**VYSVĚTLENÍ, ZMĚNA NEBO DOPLNĚNÍ ZADÁVACÍ DOKUMENTACE č. 7**

Číslo veřejné zakázky:	01PU-003404
Název veřejné zakázky:	D11 km 0,0-8,00 - výměna vozovkových vrstev včetně modernizace souvisejících zařízení dálnice (kanalizace, atd.) včetně křižovatkových větví s D0
Druh řízení:	Otevřené řízení
ISPROFIN / ISPROFOND:	500 115 0009

SO 101 - položka č. 76 (93530-01) Žláby a rigoly monolitické betonové - příkopové žláby š. 60 cm

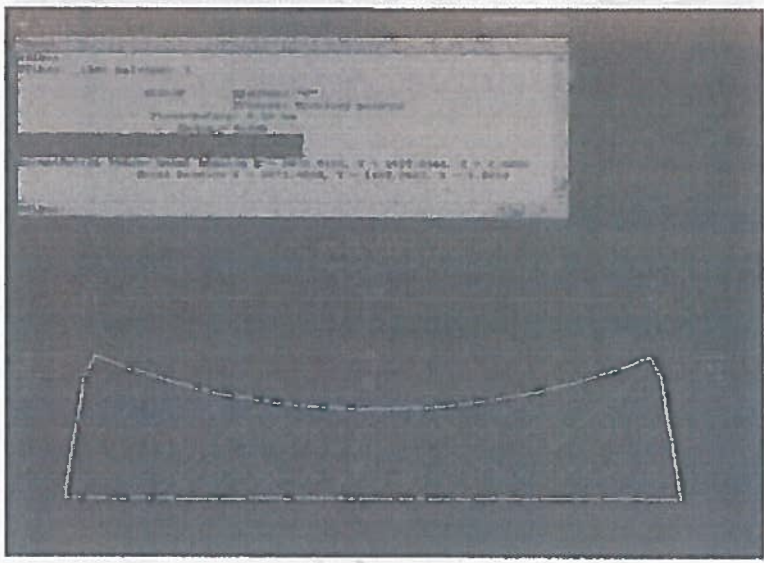
v rozpočtu je beton C 25/30 XF4 - tle ČSN je beton XF4 povolený od třídy 30/37

ve výkresech je beton C 25/30 XF4 - dle ČSN je beton XF4 povolený od třídy 30/37

Navrhujeme beton C 30/37 XF4

Spotřeba je dle rozpočtu 0,083 m³ / m (při tloušťce žlabu cca 18 cm - což je ve vzorovém řezu - spotřeba vychází cca 0,10 m³ / m)

Soupis prací bude opraven na beton C 30/37 XF4. Pro realizaci bude platit beton uvedený v soupisu prací.

Plocha je brána jako skutečná plocha řezu sejmuta z CADu
